Produktänderungsinformation (PCN)

PCN-Nr.:	CAB180018	Datum:	11.07.2018
Artikel:	SACC... (M12)

Litzenumstellung M12 Power - Steckverbinder

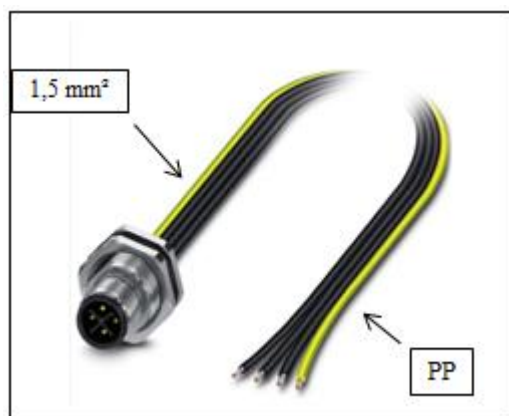
Der Leiterquerschnitt ändert sich von 1,5 mm² auf AWG16 (1,31mm²) (19-drähtig).
Zusätzlich ändert sich die Isolierung von PP auf mPPE (halogenfrei).

Bisheriger Stand:

Bewegliche Verlegung: -30 °C bis +90 °C

Feste Verlegung: -40 °C bis +90 °C

Neuer Stand:

Bewegliche Verlegung: -20 °C bis +105 °C

Feste Verlegung: -40 °C bis +105 °C
